# Contribution au débat public relatif à la 3<sup>ème</sup> ligne de métro Toulouse Aerospace Express

*Th. Jouclas*

Octobre 2016

Modification de tracé demandée

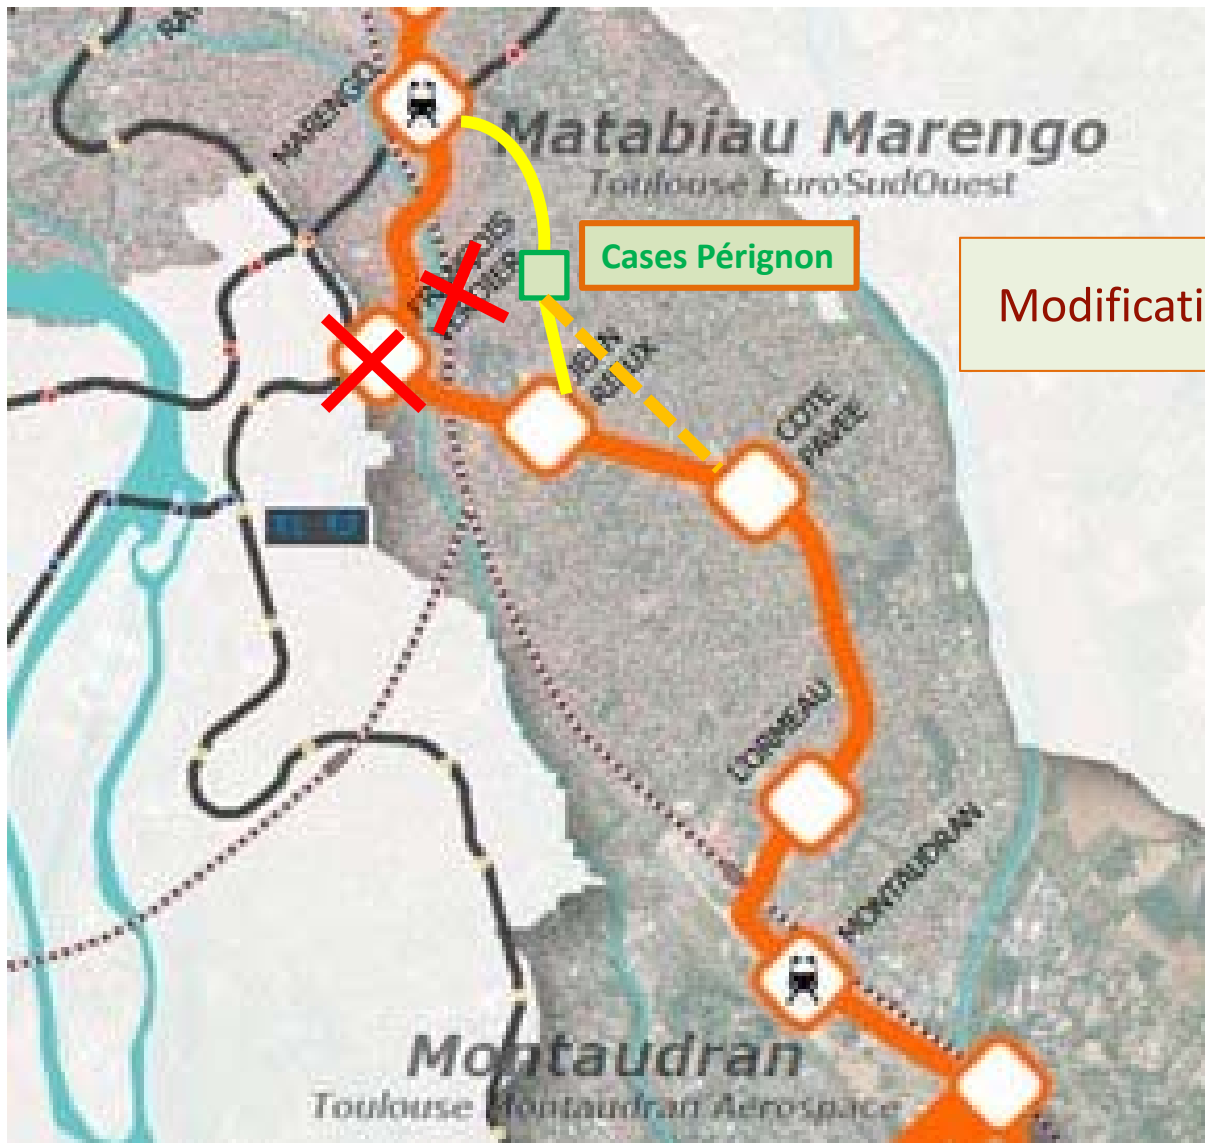
- La « 3<sup>ème</sup> ligne dont le faisceau couvre l'est de Toulouse doit relier Matabiau à Montaudran en passant par la colline Est.
- La 3<sup>ème</sup> ligne ne doit donc pas passer par la station François Verdier.

- Actuellement 4 stations sont prévues entre Matabiau et Montaudran, si le détour par François Verdier est abandonné, 3 stations pourraient suffire, parmi lesquelles : Côte-Pavée et L'Ormeau nous semblent correctement situées.

- La première station après Matabiau devrait se positionner vers l'Avenue Camille Pujol.
  - Proche du canal pour simplifier l'éventuelle correspondance avec la ligne B,

- Proche de la caserne Pérignon pour tenir compte du projet de réaménagement de ce site en centre culturel à l'horizon 2020-25.
- La station Jean Rieux permet de desservir plusieurs écoles, et une grande zone d'habitat en cours de densification, elle a aussi sa propre justification.

- A noter que le principe d'un tunnel piéton et vélo proposé entre F Verdier et C. Pujol, s'appliquerait aussi indépendamment de la 3<sup>ème</sup> ligne au niveau d'autres ponts du canal comme le pont des Demoiselles

- **Recommandations** (par ordre de proximité avec mon quartier) :
  1. Abandon du passage à la station François Verdier, au profit d'une correspondance souterraine entre François Verdier et une station Avenue Camille Pujol. Cette liaison serait novatrice si elle offrait une connexion piéton et vélo pour éviter à ceux-ci le croisement voie-ferrée/canal/voies de circulation

2. Créer une station (par exemple à proximité de la caserne Pérignon voir image en fin de présentation)
  3. Revoir le tracé Nord.
  4. Passer impérativement par l'aéroport de Blagnac.
